Mason Graphite
Étude d'impact environnemental

PR5.2.1Projet d'exploitation du gisement de
graphite naturel du Lac-Guéret dans la MRC
de Manicouagan

Réponses aux questions du MDDELCC du 29 avril 2016**Table des matières**

Figure 3-1 : Section longitudinale (orientée sud-ouest – nord-est ou N316) – les lignes horizontales sont séparées de 50 mètres.

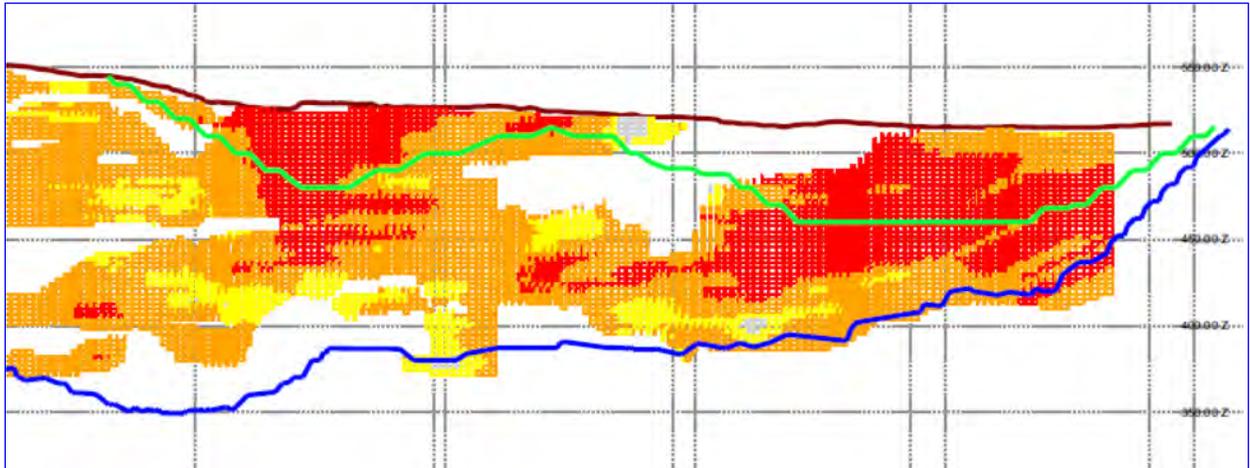
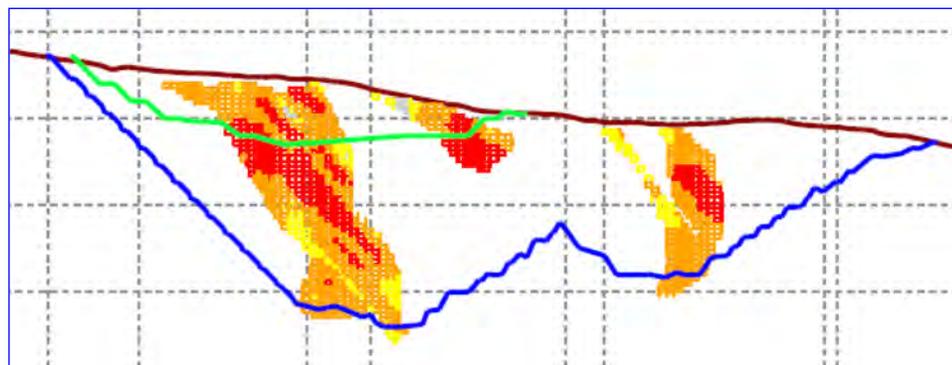
- a) Type d'extraction du minerai

Comme il peut être vu sur les sections du gisement présentées ci-dessous, la minéralisation de graphite se retrouve en surface et est massive (il n'y a pas de veine proprement dite). Par conséquent, l'extraction à ciel ouvert est la plus adaptée à la morphologie du gisement.

Par ailleurs, des études géotechniques ont démontré que la compétence mécanique de la roche est très faible, ce qui rend une exploitation souterraine techniquement non faisable et non sécuritaire.

Figure 3-7 : Position retenue pour les haldes et la conception maintenant une distance de 60 mètres des cours d'eau intermittents

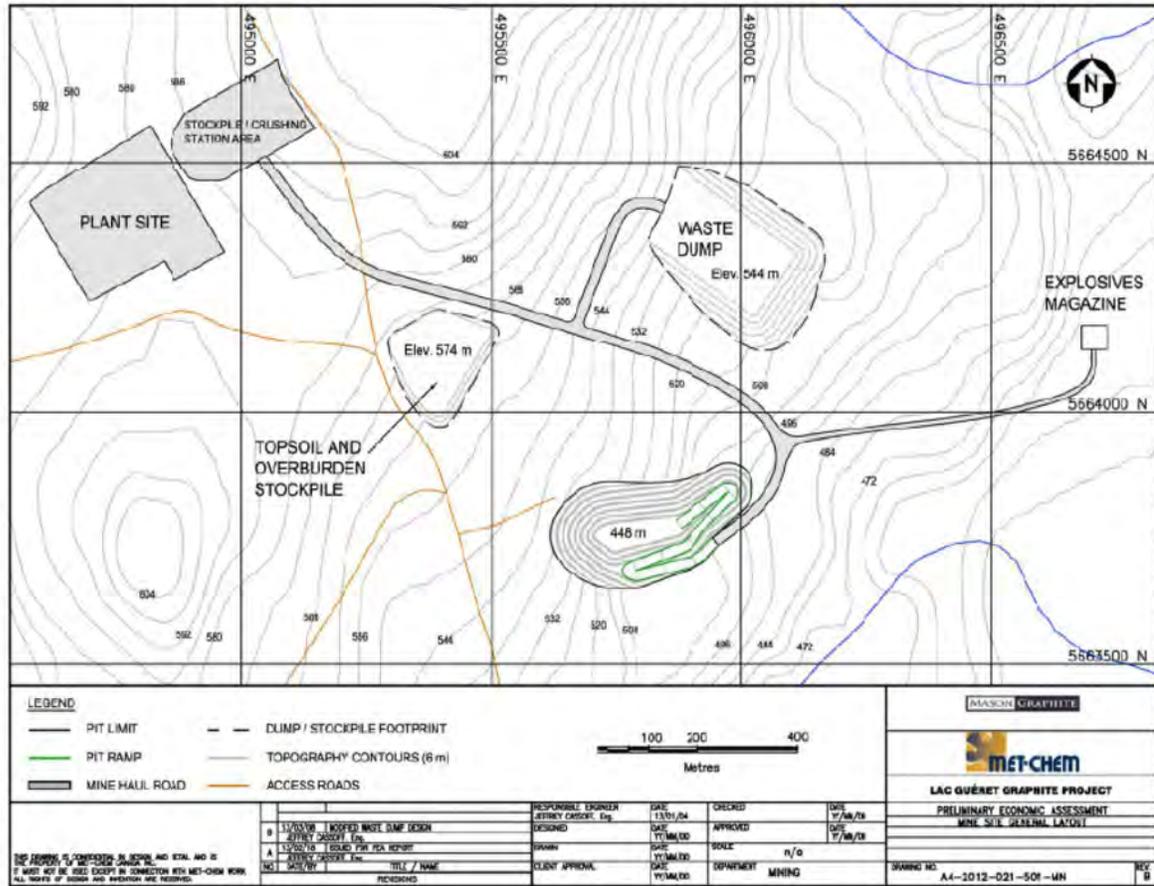
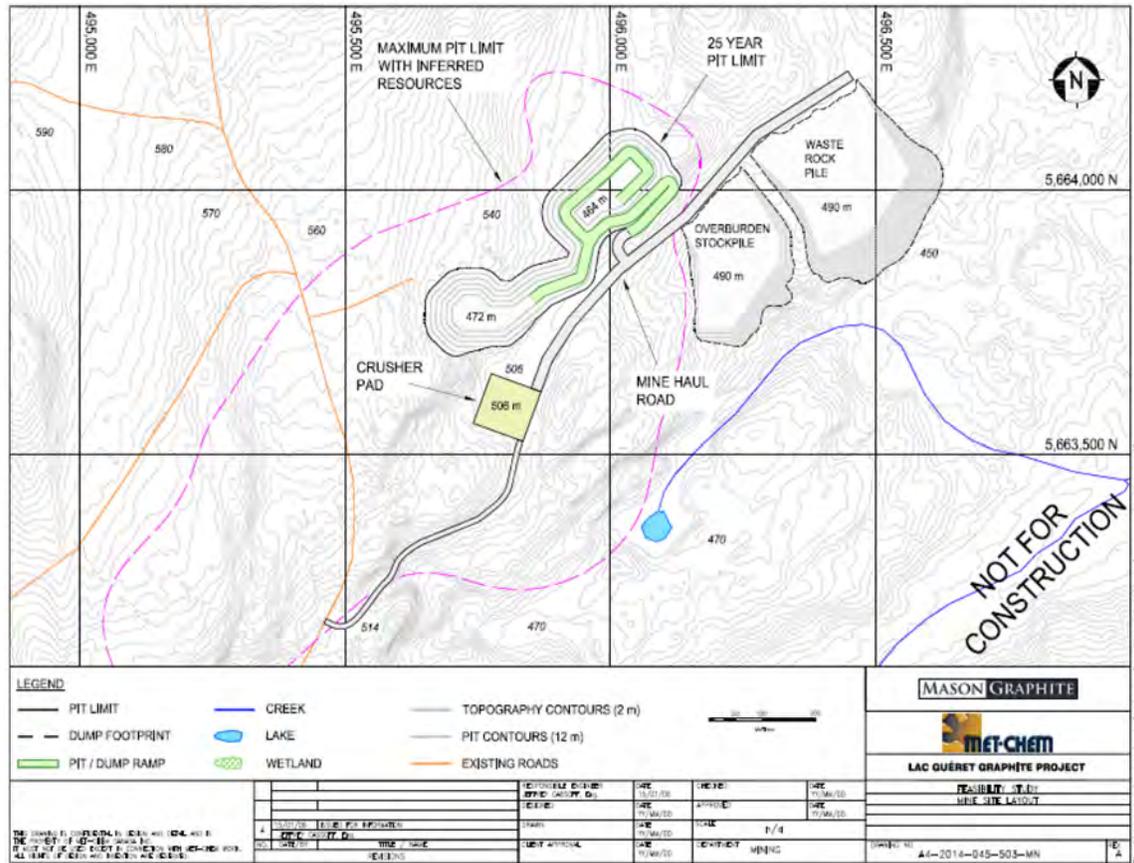
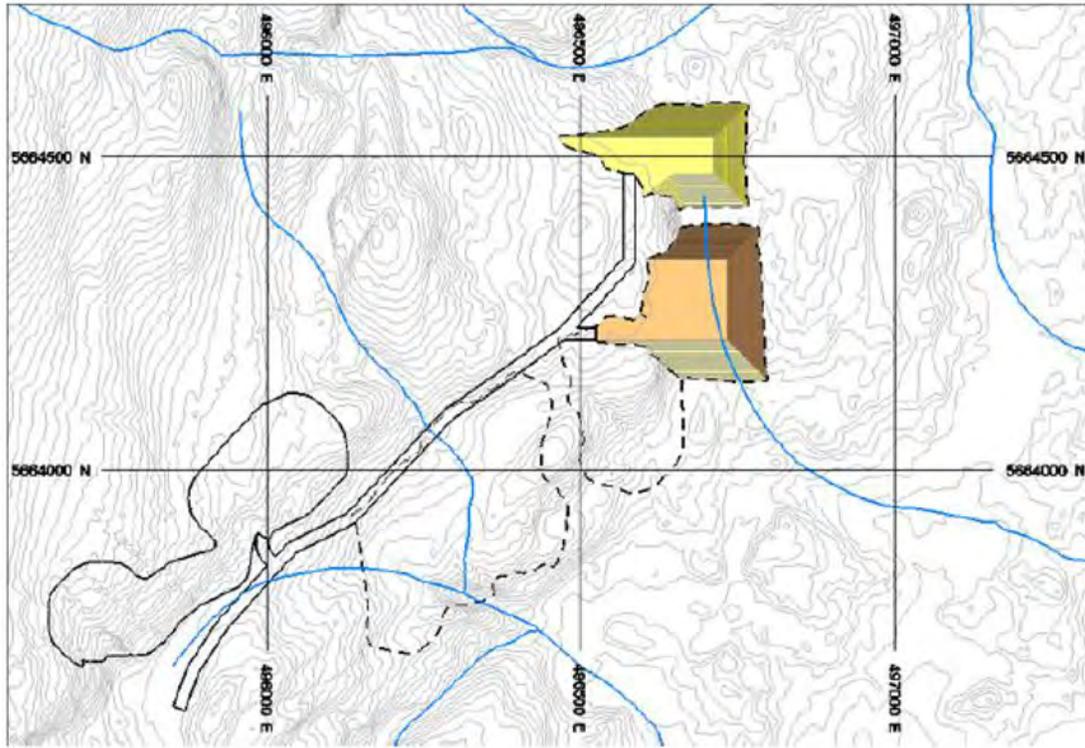
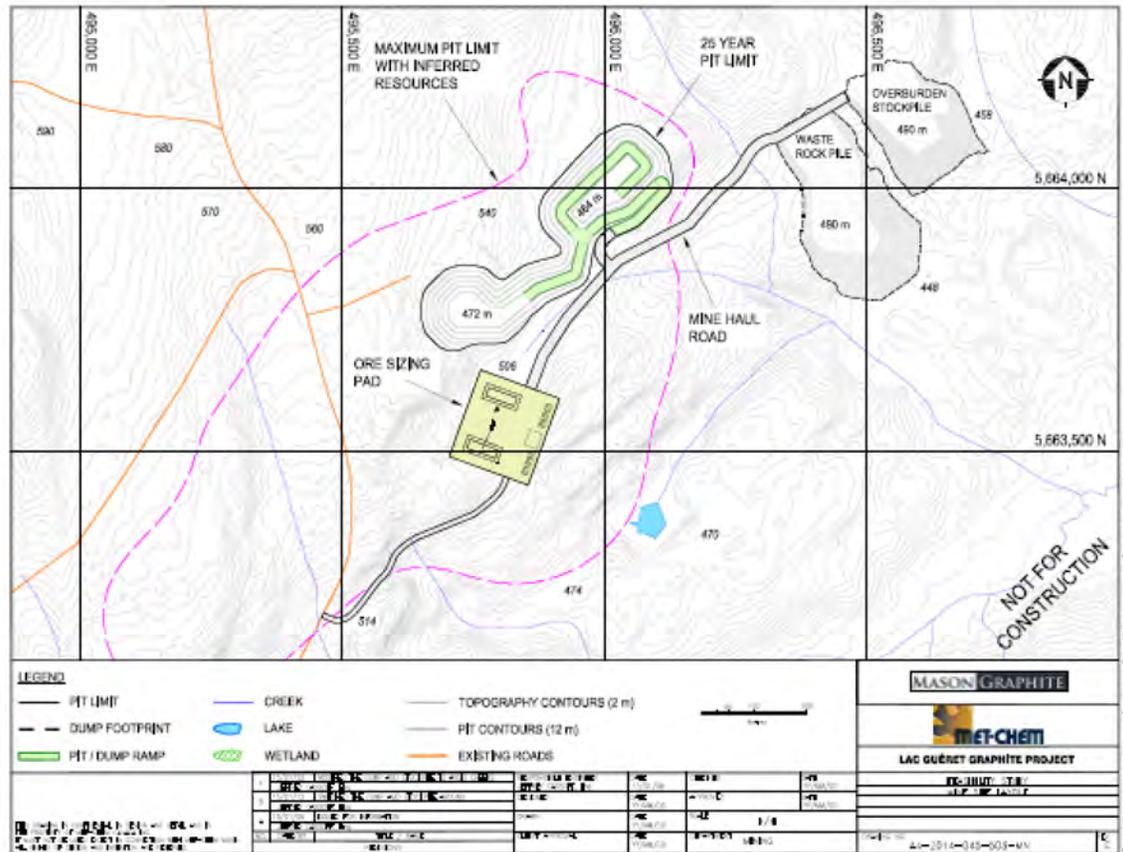
Une première option avait été considérée pour l'emplacement des haldes à stérile et à mort-terrain durant l'Étude économique préliminaire (voir Figure 3-4 ci-dessous). Cependant, deux campagnes de forage réalisées à l'automne 2012 et à l'hiver 2013-2014 ont révélé que la minéralisation se poursuivait vers le nord-est, à l'intérieur de l'empreinte considérée pour la halde à stérile. Par conséquent, il a été nécessaire de définir un nouvel emplacement durant la faisabilité.

- À l'est de la fosse à flanc de colline (voir Figure 3-5), mais une des haldes chevauchait un cours d'eau (intermittent).
- Au nord-est de la fosse (voir Figure 3-6) sur terrain plus plat, mais un autre cours d'eau (intermittent) était affecté.
- À l'est de la fosse à flanc de colline (voir Figure 3-7), positions des haldes à stérile et à mort-terrain inversées par rapport à la Figure 3-4, de sorte à réduire les distances moyennes de déplacement des camions et profils des haldes revus de sorte à garder une distance de 60 mètres des cours d'eau (intermittent). C'est cette dernière option qui a été retenue.

- Faible distance de la fosse pour minimiser les temps de déplacement des camions, ce qui se traduit par des coûts inférieurs et une réduction des émissions de gaz à effet de serre;
- Déchargement des camions à flanc de colline, ce qui réduit le dénivelé que les camions ont à monter et qui se traduit par des coûts inférieurs et une réduction des émissions de gaz à effet de serre;
- Mise à profit de la topographie (pente) pour faciliter la collecte des eaux de contact provenant des haldes;
- Conception des haldes de sorte à éviter d'affecter les cours d'eau (intermittents) environnants;
- Position des haldes à l'extérieur de l'empreinte de la fosse ultime des ressources minérales de sorte à ne pas nuire à l'exploitation future des ressources minérales restantes après les 25 premières années d'exploitation.
